DRINGENDER SICHERHEITSHINWEIS

Mikroskopsystem M320

FSCA-Kennung: CAPA-2017-04-001-H

Austausch mechanischer Teile beim Parallelogramm / Schwenkarm des M320

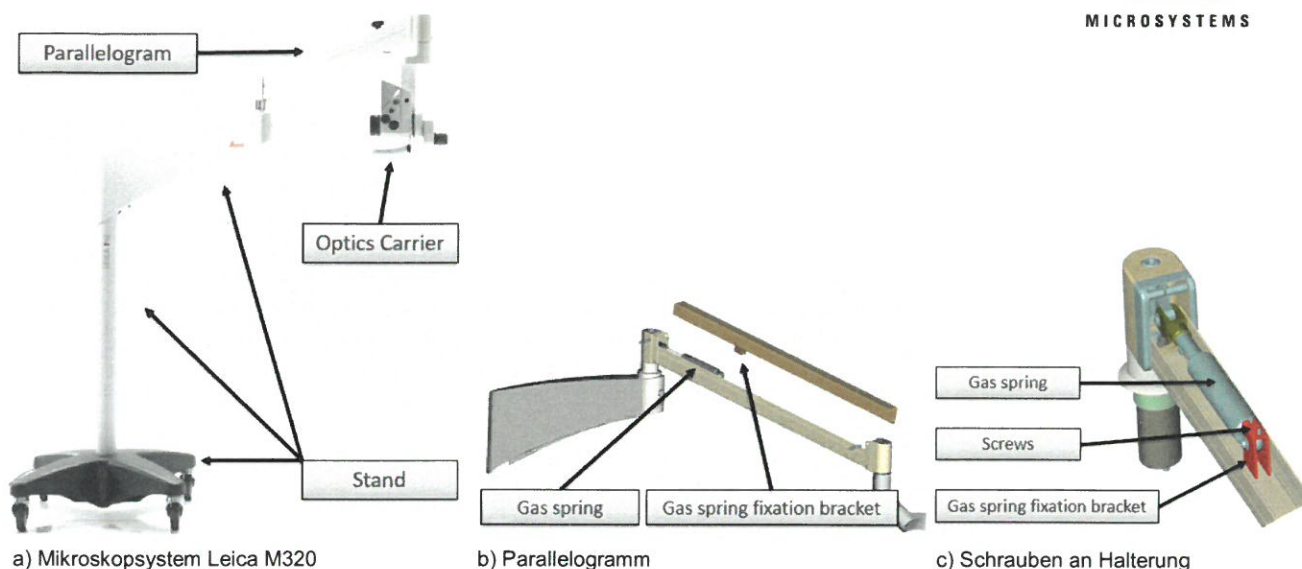
Leica Microsystems hat drei (3) Kundenreklamationen erhalten welche einen Defekt mechanischer Teile des Mikroskopsystems Leica M320 betrafen. Bei betroffenen Systemen kam es zu Fehlfunktionen der Schrauben, mit denen die Gasfeder-Halterung befestigt ist (siehe Abbildung c). Aufgrund dieser Fehlfunktion kann die Gasfeder, die am oberen Teil des Parallelogramms fixiert ist, das Gewicht des Optikträgers nicht halten. Dies kann zur Folge haben, dass der Optikträger des M320 zum unteren mechanischen Endanschlag sinkt (siehe Abbildungen a und b).

Diese Fehlfunktion lag bei allen drei (3) Beanstandungen vor und wurde mit einer Schrauben-Charge in Verbindung gebracht, die bei der Herstellung der Gasfeder-Halterung zum Einsatz kam. Es wurde festgestellt, dass diese Schrauben fehlerhaft sind.

Dieser Defekt geht mit einem potenziellen Verletzungsrisiko einher. In dem unwahrscheinlichen Fall, dass dieser beobachtete Fehler auftritt, kann der Optikträger des M320 unbeabsichtigt in das Operationsfeld sinken, sodass die Gefahr eines Kontakts mit dem Patienten besteht.

Leica Microsystems hat entschieden, zur Gewährleistung der Kundenzufriedenheit und Patientensicherheit bei allen mit Schrauben aus der fehlerhaften Charge hergestellten M320 Mikroskopen mechanische Teile des Parallelogramms auszutauschen.
